件名 （仮称）えびす認定こども園整備工事

上記件名にかかる質疑の回答については、下記のとおりです。（全者分）

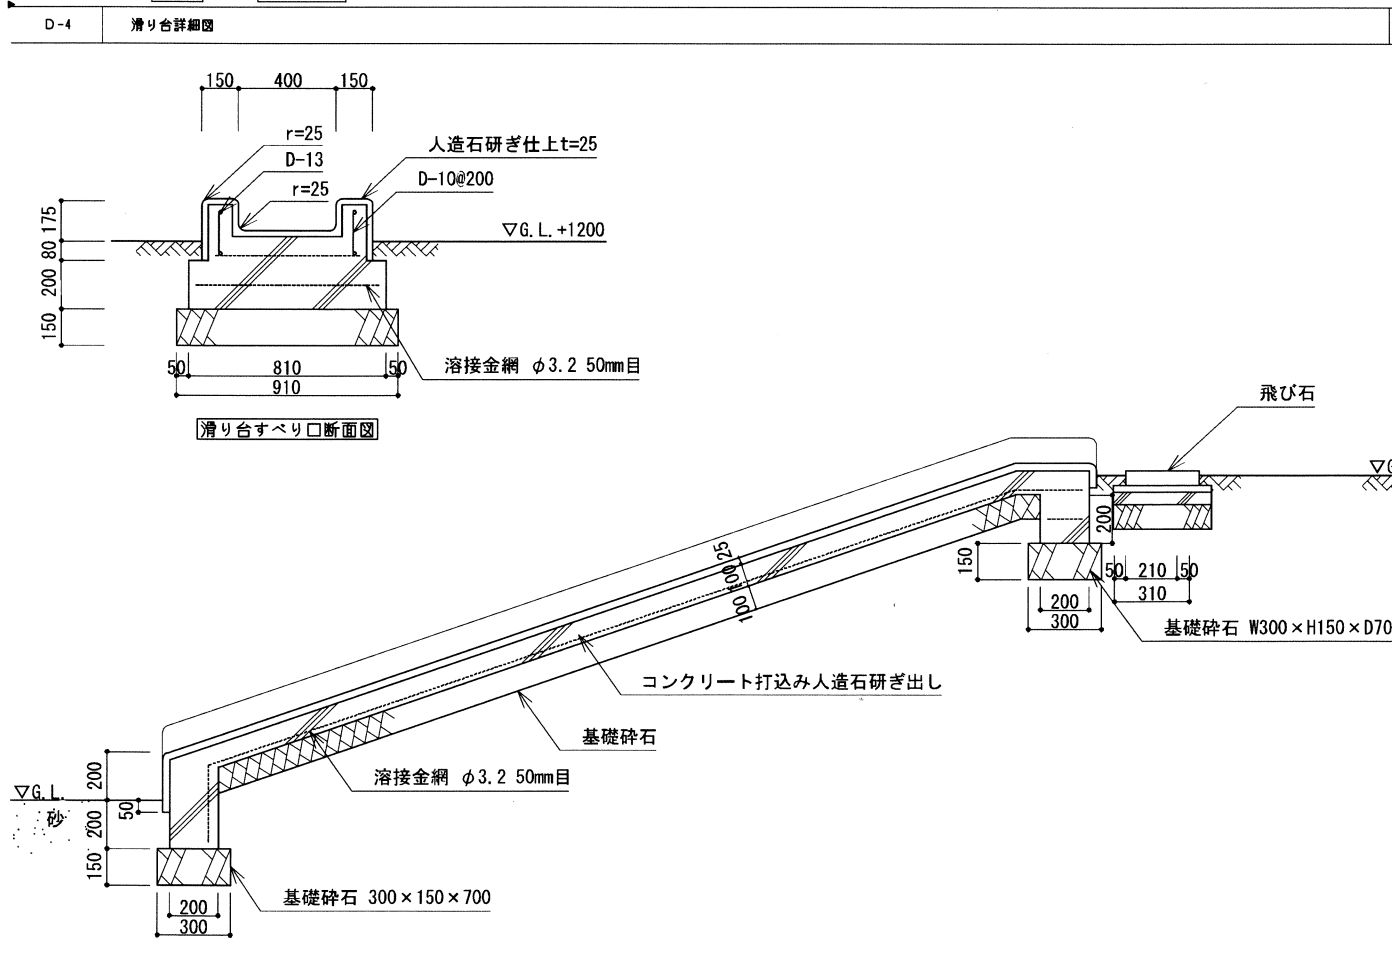
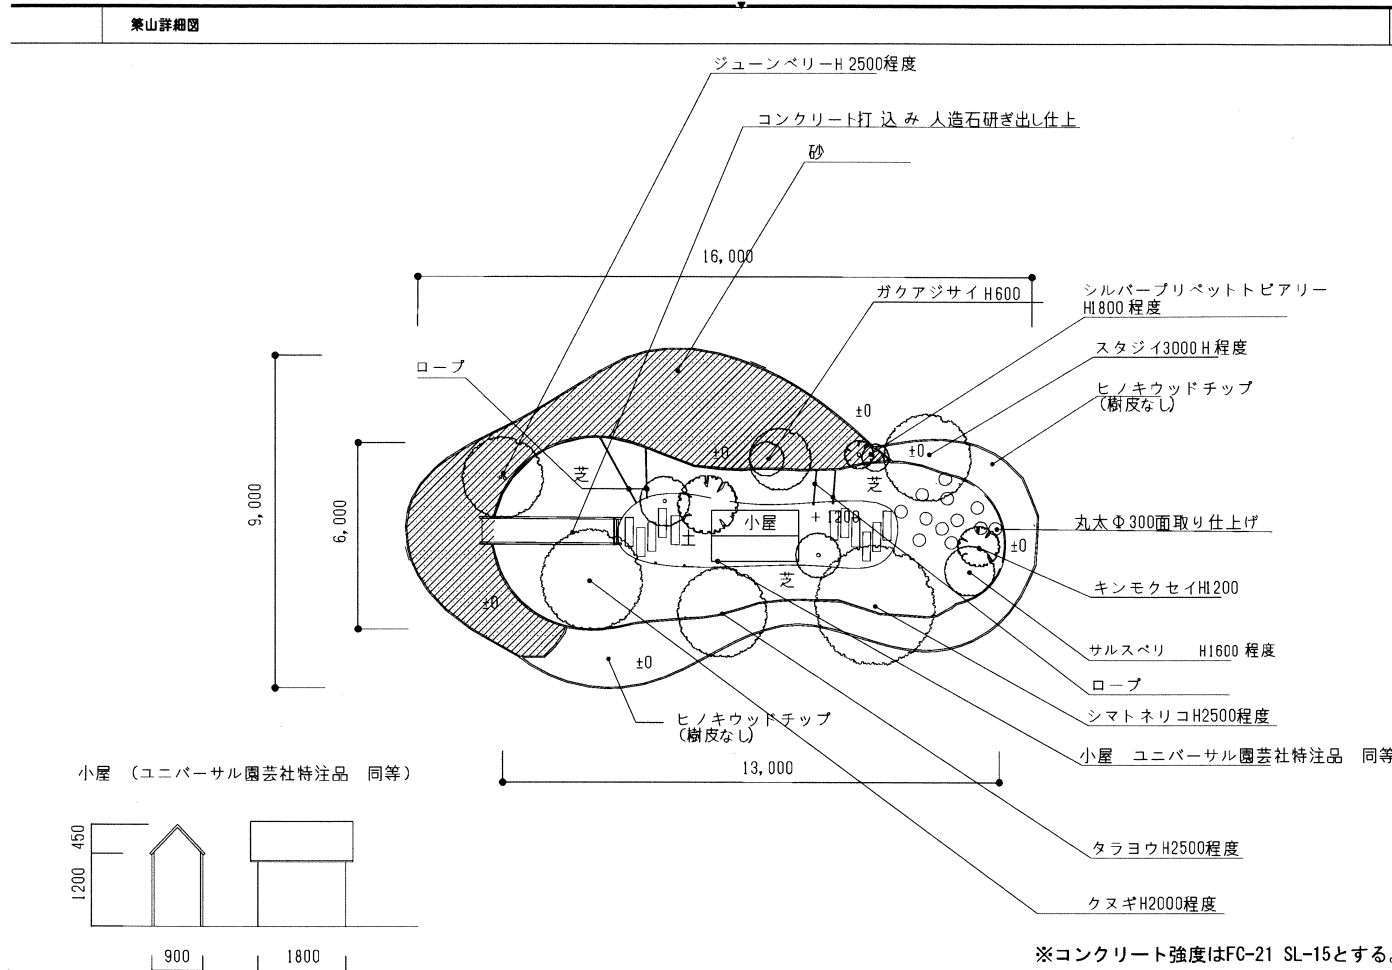
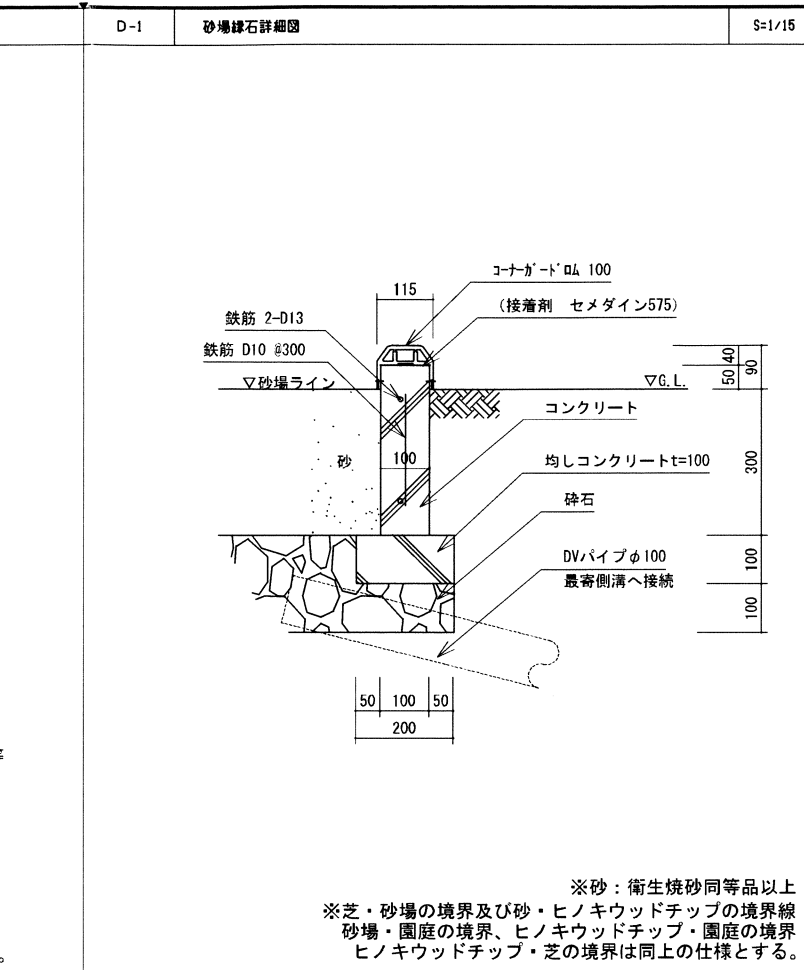
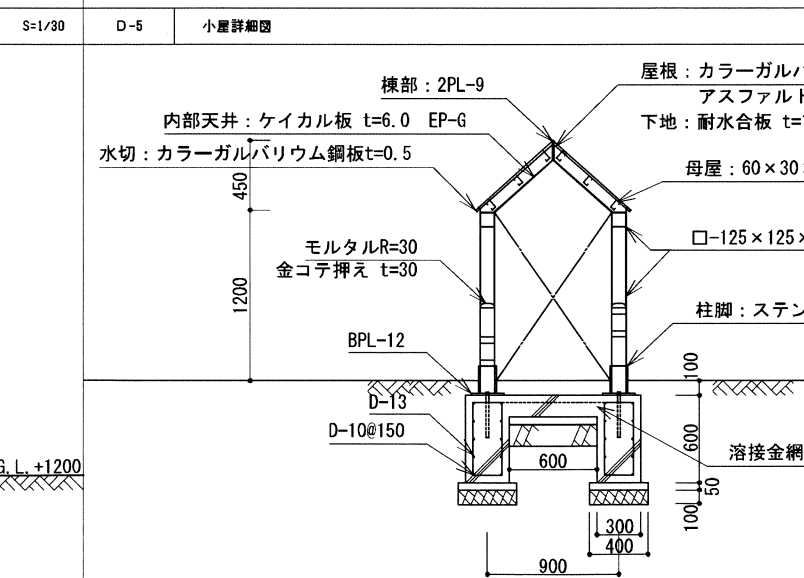
質問8：図面番号 A-063 参考数量表(No. 99) 築山についてお尋ねします。外構詳細図は、平面図のみです。詳細図(断面詳細図及び各所詳細図)は、入札後に頂けると考えて宜しいですか。詳細をご指示下さい。(滑り台、階段、砂場、パーゴラ等)

質問 16：参考明細P99築山において、滑り台階段・砂場・植栽等の記載がありますが、図番 A-063 の詳細では、大きさ数量・仕様が不明です。細かい詳細図及び数量をいただけないでしょうか。

回答8：築山追加資料をご確認ください。(添付資料あり)

回答 16：回答8のとおり。
